ÚZEMNÍ PLÁN MĚSTA BRNA

Textová část Odůvodnění

Kapitola 19 Vyhodnocení připomínek

Svazek Pb19 *(bez osobních údajů)*

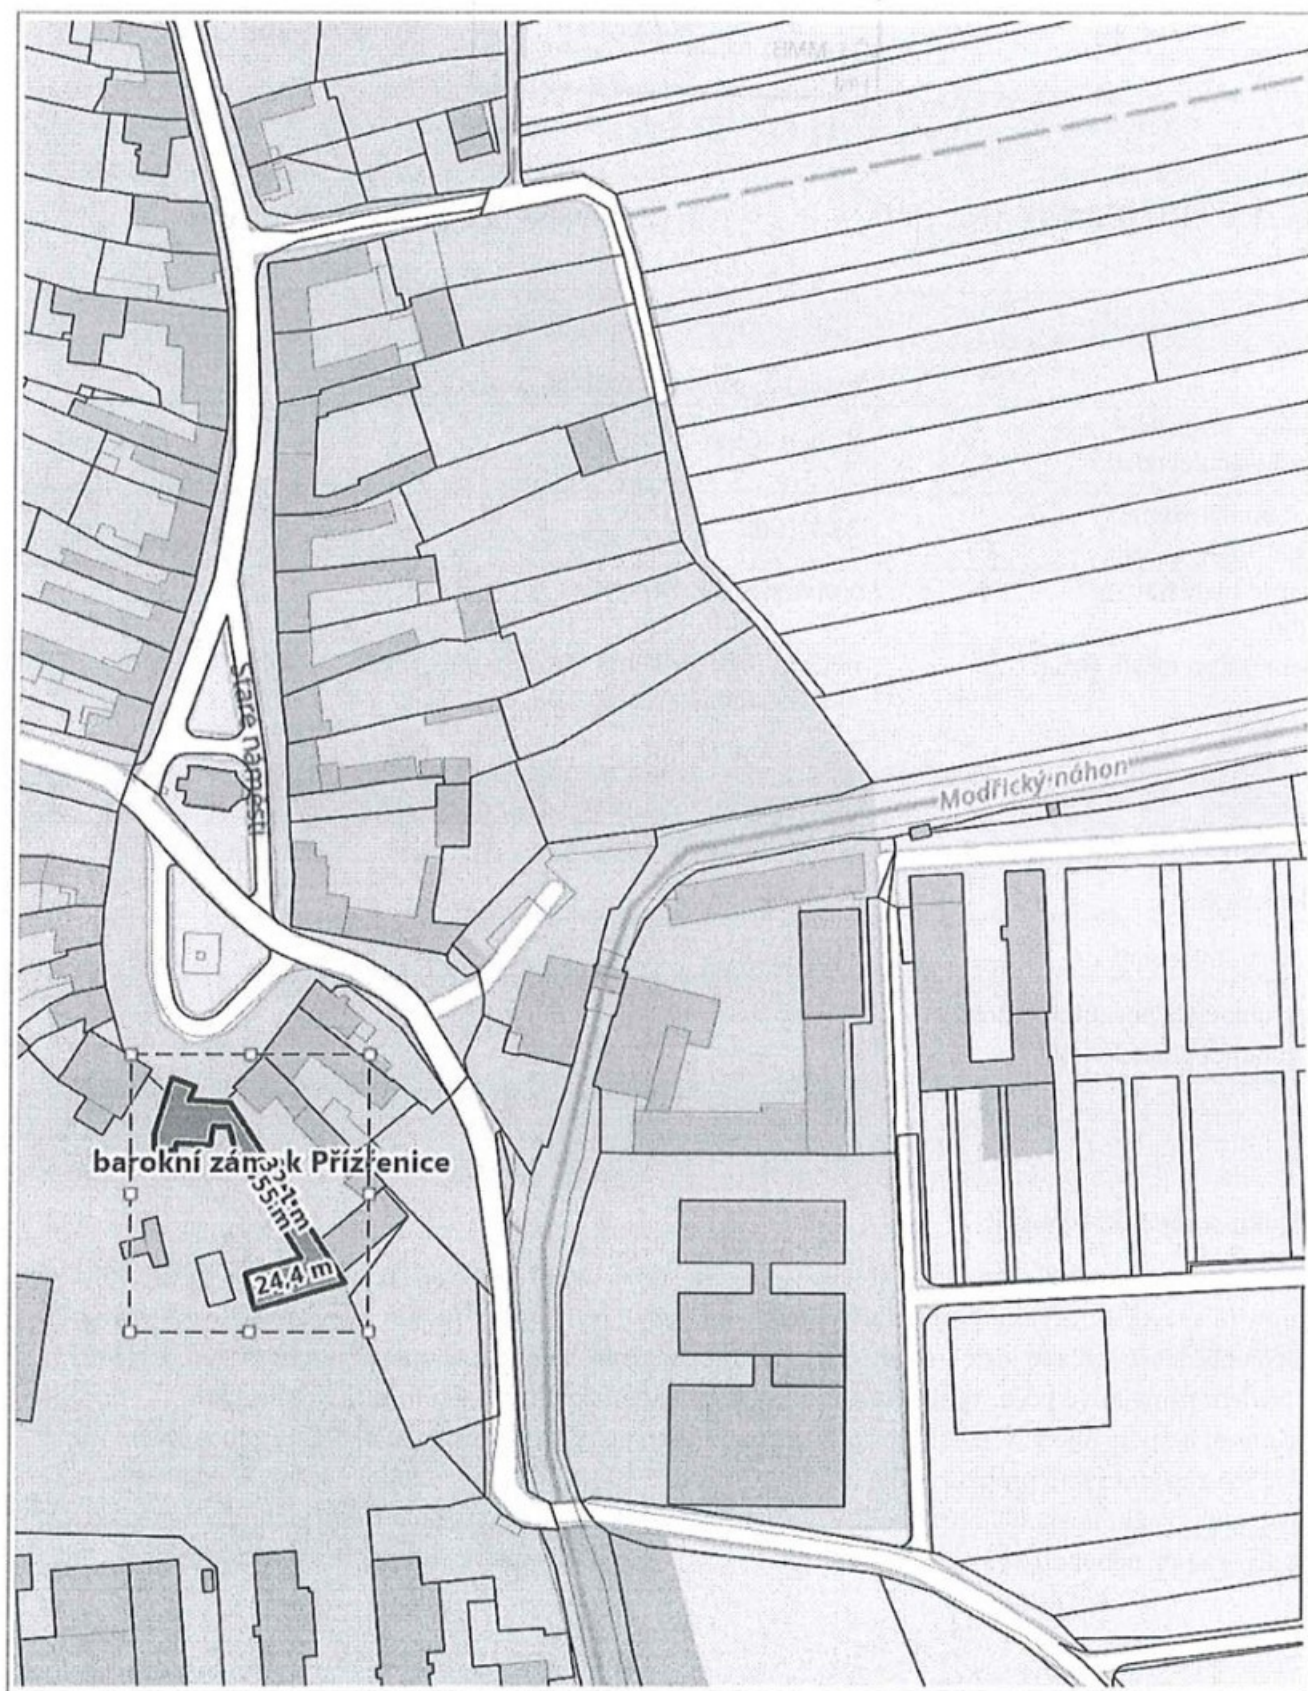
Připomínka se vztahuje k objektu původního barokního zámku v Přízřenicích na Starém náměstí, p.č. 93 k.ú. Přízřenice. Požaduje zachování objektu a jeho rekonstrukci, přeřazení z plochy lehkého průmyslu E do plochy veřejné vybavenosti V nebo bydlení B.

Připomínce se doporučuje nevyhovět.

Dotčený objekt je součástí výrobního areálu, který se nachází v historickém centru Přízřenic, na jižní straně Starého náměstí. Při vjezdu do areálu stojí dodnes zachovaná, ale již poněkud chátrající jednopatrová budova původního zámku. Areál je v majetku soukromého vlastníka, který ho využívá ke svým podnikatelským aktivitám. Oprava chátrajícího objektu a jeho smysluplné využití je možná i v ploše lehké výroby E.

Z důvodu zachování právní jistoty a legitimních očekávání majitelů nemovitostí v dané lokalitě pořizovatel připomínce nevyhovuje.

zámeček Cacovice ze 17. století

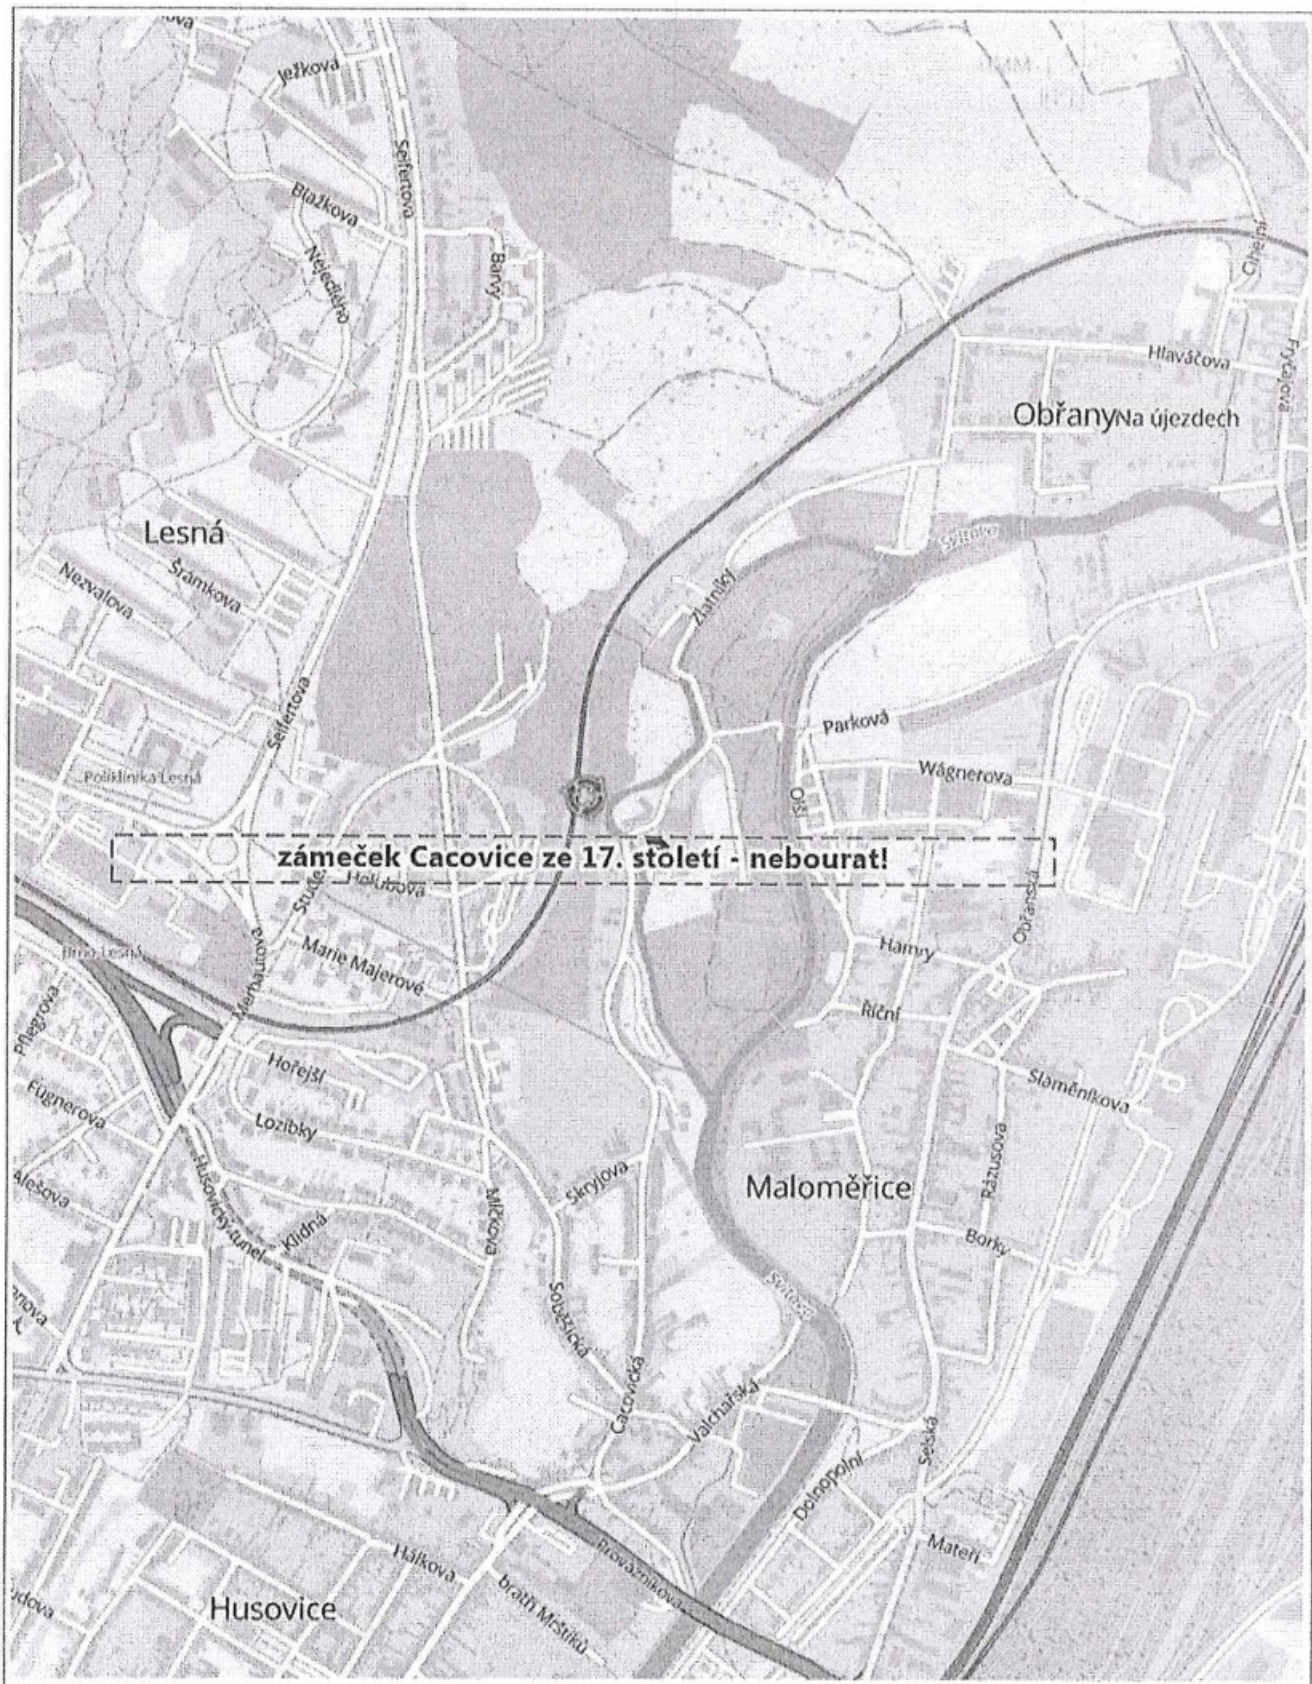
Zámeček starobrněnského kláštera ze 17. století, částečně upravený kolem roku 1920. Nebourat!

plocha: NL – 1

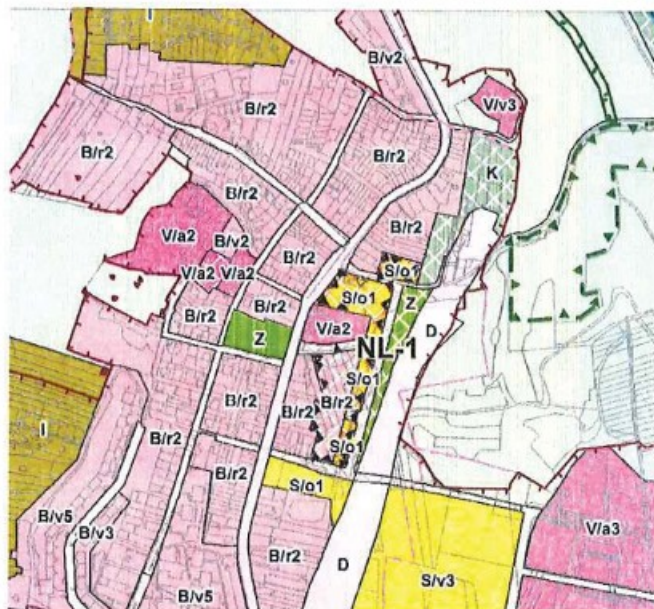
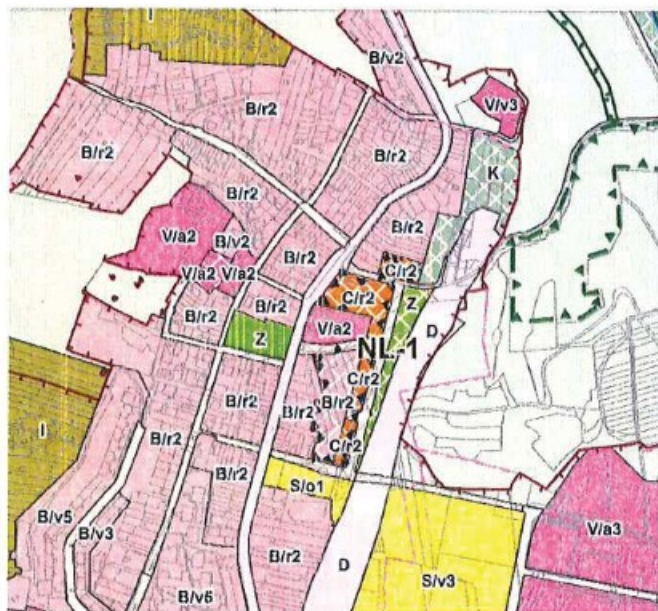
Jedná se o volnou plochu, která je ve zcela uzavřeném prostoru jasně vymezeném zástavbou areálu Mateřské školy Vážka, Brno, rodinných domů na ulici Rybnická a Obecní, areálem Pálenice a moštárny Nový Lískovec a ulicí Bítešská s dálničním přivaděčem. Určení využití této volné plochy je tak velmi omezené.

Vzhledem k situaci, že se jedná o oblast zástavby rodinných domů, přijde mi smysluplnější využít tuto plochu, jako plochu pro občanskou vybavenost, tedy s označením S/o1 a nikoliv, jako plochu s označením C/r2.

katastrální území: BRNO – Nový Lískovec
plocha: NL – 1
popis území:

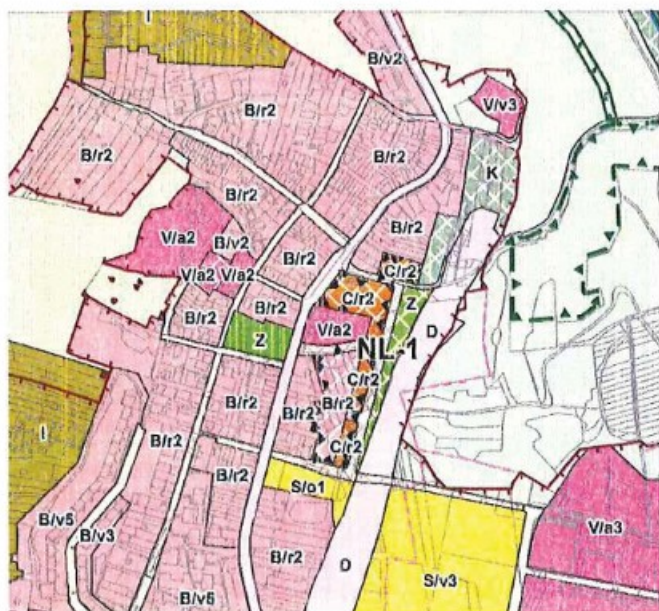
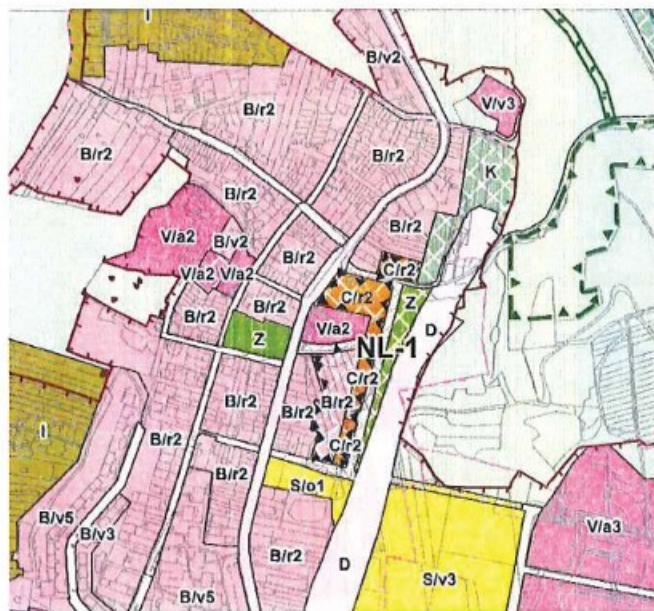
Jedná se o plochu na ulici Bítešská, která je využívána jako dálniční přivaděč k nájezdu i sjezdu na 190 km dálnice D1.

V návrhu Územního plánu města Brna se stále objevuje z minulosti plánovaná pěší lávka přes celou šířku plochy D, mezi ulicí Obecní v Městské části Brno – Nový Lískovec a areálem Campus Bohunice, konkrétně k ploše s plánovanou atletickou halou.

Přípomínka č. 3:

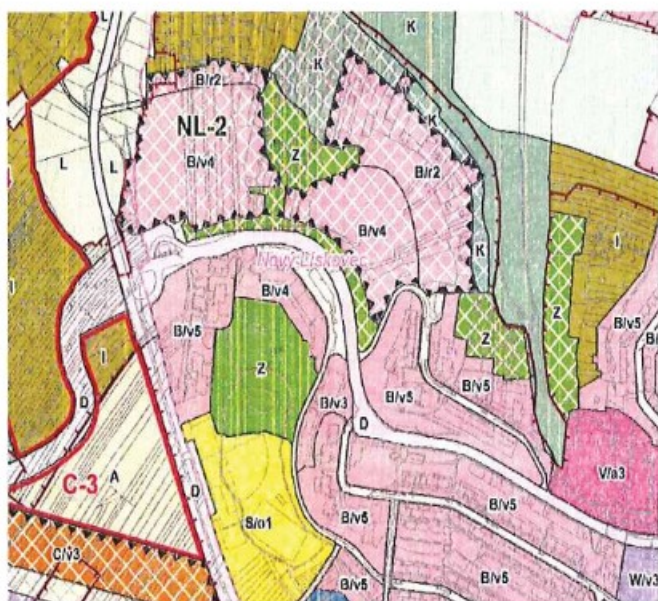
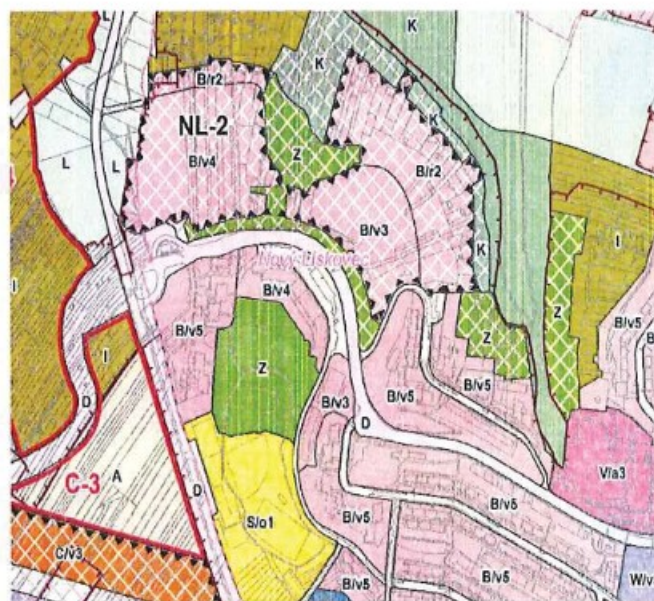
Jedná se o území nad ulicí Petra Křivky, podél sjezdu z ulice Koniklecová, které je plánováno ve studii Kamenný vrch – II k výstavbě bytových domů v rámci první etapy výstavby tohoto záměru Statutárního města Brna.

Přípomínka č. 4:

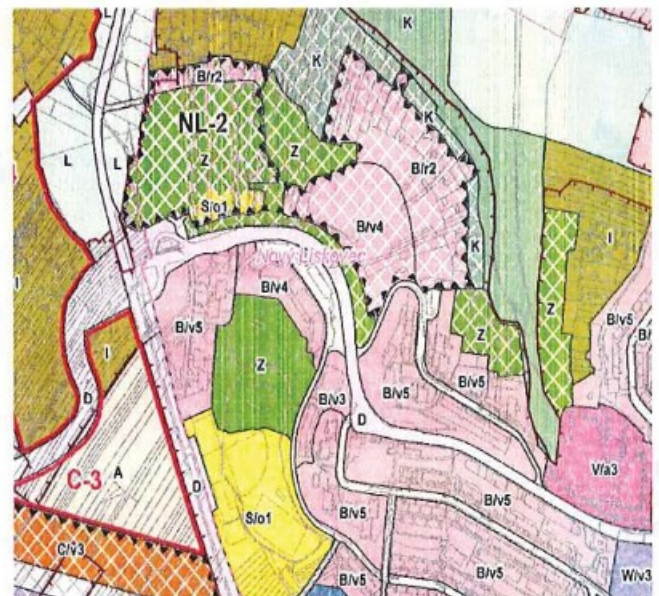
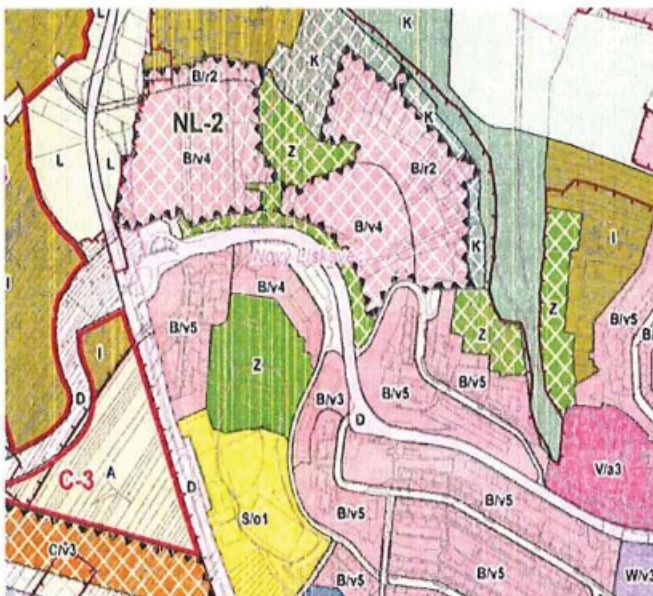
Jedná se o území nad ulicí Petra Křivky, podél ulice Chironova, které je plánováno ve studii Kamenný vrch – II prozatím jako reserva, k eventuální výstavbě bytových domů v rámci dalších etap výstavby záměru Statutárního města Brna pod označením Kamenný vrch - II.

V návrhu Územního plánu města Brna se objevuje návrh na určení této plochy jako plocha k bydlení pod indexem B/v4.

Považuji toto určení plochy k bytové výstavbě za zbytečné. Není potřeba stavět v již dnes nejzastavěnější městské části Brna další bytové domy. Naopak zde schází plochy větší zeleně. Navíc právě toto území nabízí využití, právě jako plocha zeleně – například jako městský les, nebo park. Dnes je právě toto území poslední velkou plochou vzrostlé zeleně v Novém Lískovci. Stačilo by jej pouze upravit, provádět pravidelnou údržbu a ponechat k rekreaci občanů.

Vzhledem k tomu, že celá plocha KV – 2 má problém s odvodem dešťové vody, a také vzhledem k postoji Povodí Moravy a jeho stanovisku k případné výstavbě v této lokalitě, je podle mne další bytová výstavba zcela nevhodná.

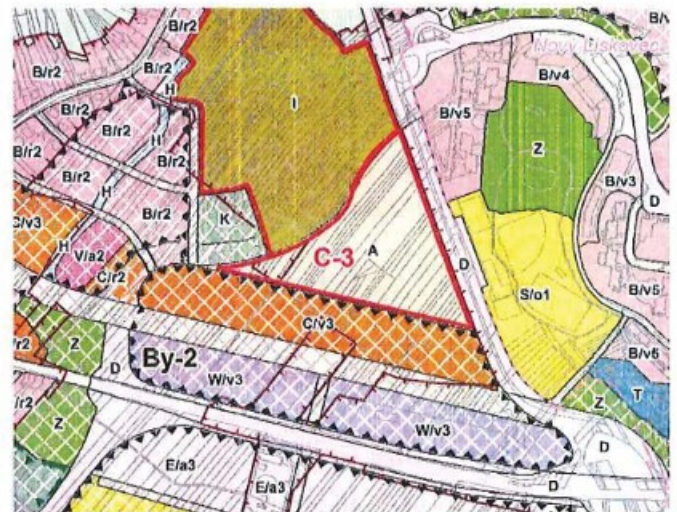
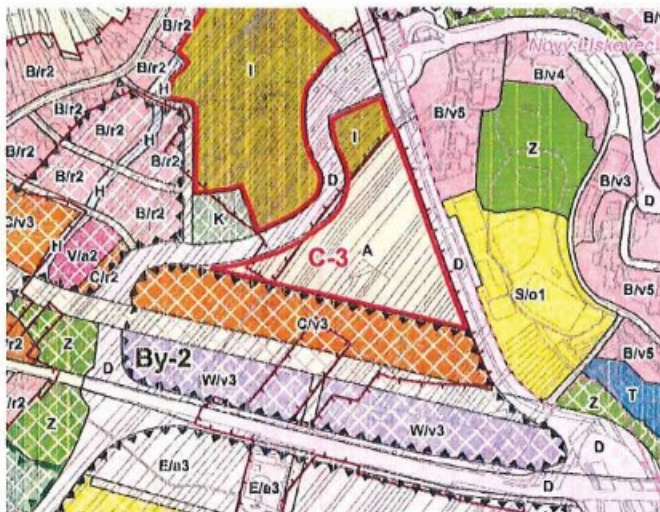
Jedná se o území v Městské části Bosonohy. Podle návrhu Územního plánu města Brna by zde mělo vést silniční spojení D mezi ulicí Jihlavská a Chironova, které by navazovalo na stávající ulici Petra Křivky.

Považuji toto silniční spojení za bezpředmětné a tím i zbytečné. Není potřeba stavět silniční napojení z ulice Jihlavská do Městské části Brno – Nový Lískovec takovýmto způsobem. Výrazně by to ovlivnilo dopravní situaci na ulicích Petra Křivky, Chironova a Jemelkova.

Vzhledem k tomu, že se předpokládá napojení ulice Chironova a Jemelkova na ulici jihlavskou krouhovým objezdem, ztrácí toto plánované napojení jakýkoliv smysl. Níjak by to nepomohlo stávající dopravní situaci na uvedených silnicích, zhoršili by se navíc i podmínky pro parkování, provoz MHD, cyklostezku.
